## ÖFFENTLICHE BERICHTSVORLAGE

**Betreff:**

Stellungnahme der Stadt Hagen zur 1. Änderung des 1. Abschnittes des Planfeststellungsverfahrens der Amprion 380 kV-Höchstspannungsleitung Dortmund Kruckel – Dauersberg

Bebauungsplan Nr. 1/16  
Freizeitentwicklung  
Südufer Hengsteysee

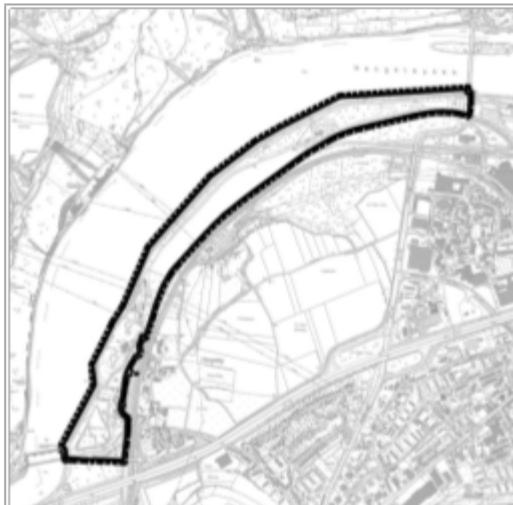
*Durch die 1. Planänderung ergeben sich im Bereich des ehem. Rangierbahnhofs Hengstey Abweichungen von der bisher geplanten Trasse. Bei der veränderten Planung der Standorte der Masten 27 und 28 stehen diese Masten in der zukünftig für Freizeit- und Erholungszwecke vorgesehenen Freifläche. Die Freileitung überspannt die Fläche des ehem. Rangierbahnhofs Hagen-Hengstey diagonal auf eine Länge von über 300 m. Dementsprechend befindet sich auf dieser Länge ein 61 m breiter Schutzstreifen, in dem sich mit dem größten Anteil der Fläche auch die temporären Arbeitsbereiche befinden.*

*Die Stadt Hagen bemüht sich in Kooperation mit dem RVR um einen Erwerb dieser Fläche, um die vorgesehenen Planungen dort umsetzen zu können. Auch wenn eine ausgearbeitete Detailplanung bislang noch nicht vorliegt, ist erkennbar, dass durch den Verlauf, die Schutzstreifen und die Höhenlage der Leitung zwischen den Masten 27 und 28 die zukünftige Freizeitnutzung erheblich eingeschränkt wird. Es wird daher vorgeschlagen, Leitungsmast 27 analog Mast 28 parallel zur Bahntrasse zu positionieren und/oder die Leitungen bzw. die Masten so zu erhöhen, dass landschaftliche Gestaltungen (z. B. Entwicklung einer offenen Auenlandschaft mit Freizeiteinrichtungen wie Spielen, Aufenthalt, möglicherweise kleinen baulichen Einheiten z. B. für Durchgangscamper, Wohnmobile o. ä.) möglich sind. Hierbei ist zu beachten, dass das vorhandene Bodenniveau aufgrund Bodenbelastungen ggf. bis zu 2 m stark abgedeckt werden muss. Alternativ ist eine Trassenführung südlich der Bahnlinie zu prüfen“ ....*

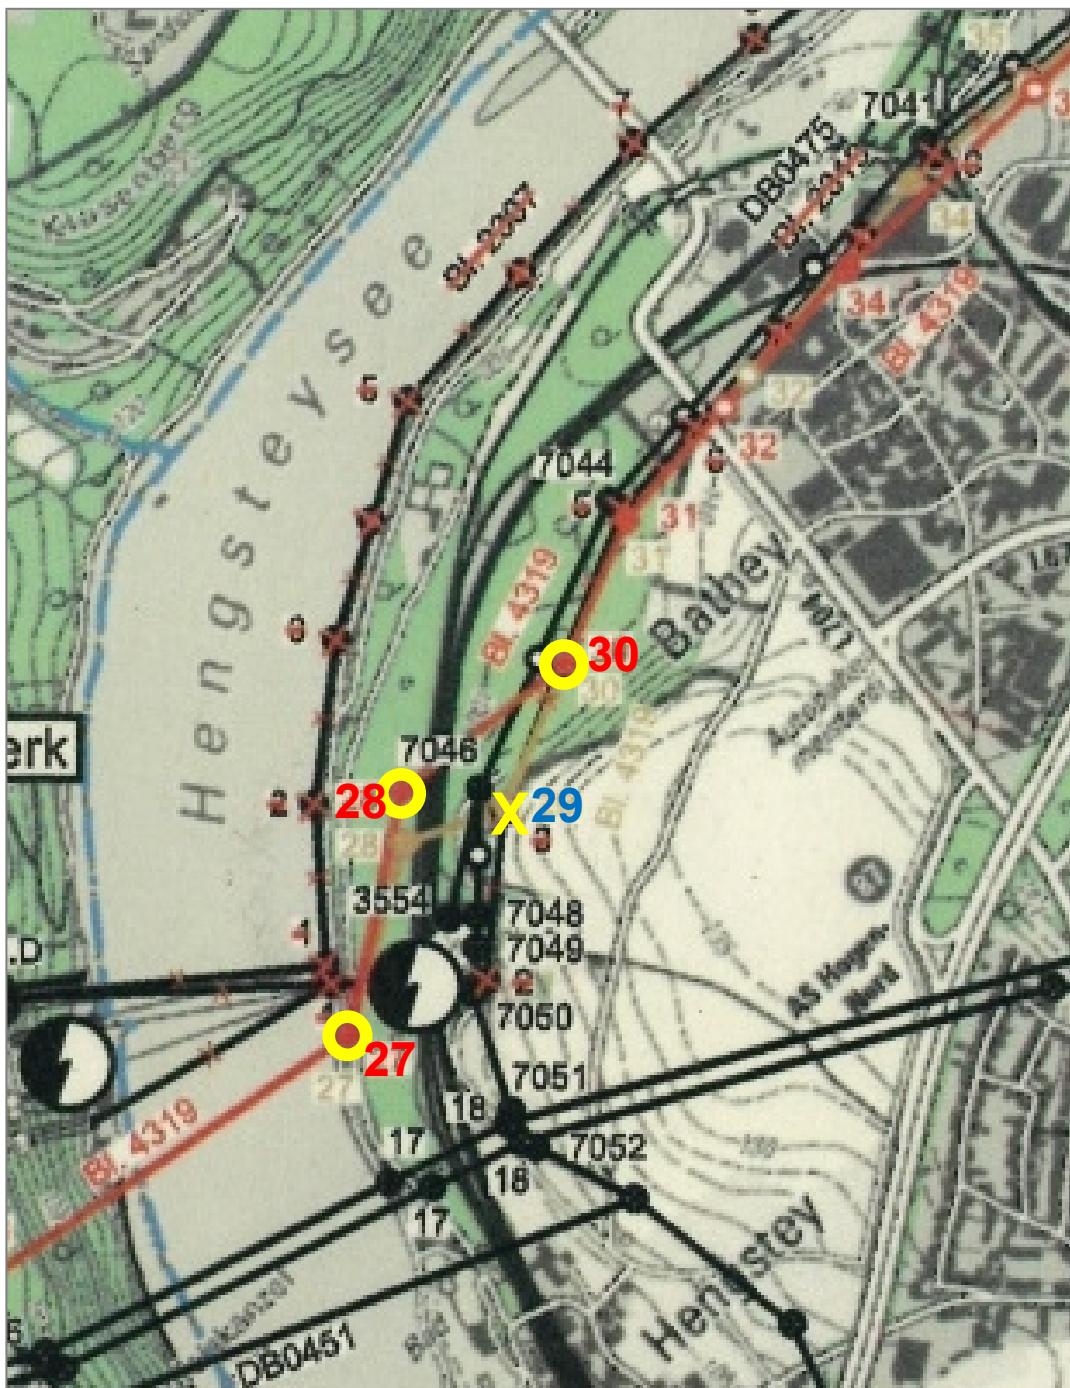
Beim Erörterungstermin am 21. Und 22.03.2017 zum 1. Abschnitt der Trasse und zur ersten Änderung wurde von der Stadt Hagen noch einmal der Wunsch (wie zuvor bereits schriftlich in der Stellungnahme) geäußert, den Mast 27 weiter an die Bahngleise zu versetzen, um eine möglichst große Flexibilität für die zukünftigen Planungen des Freizeitbereiches zu erhalten.

Der dort von AMPRION vorgesehene Maststandort Nr. 27 stört diese Planungsüberlegungen erheblich bzw. würde diese unmöglich machen. Aus vorgenannten Gründen und aufgrund des öffentlichen Interesses wünscht die Stadt eine deutliche Verschiebung des Mastes 27 in östliche Richtung an die Bahntrasse heran (möglichst dicht an den Gleiskörper). Mit diesem Maststandort könnte die Uferzone ohne optische und funktionale Beeinträchtigung weiter beplant werden und eine Entwicklung hin zur Freizeitnutzung realisiert werden.

Die Verwaltung bleibt daher bei ihrer Forderung, Mast 27 zu versetzen und würde dies, sobald Amprion geprüft hat, ob eine Versetzung technisch möglich ist, auch so erneut nach Arnsberg weitergeben.
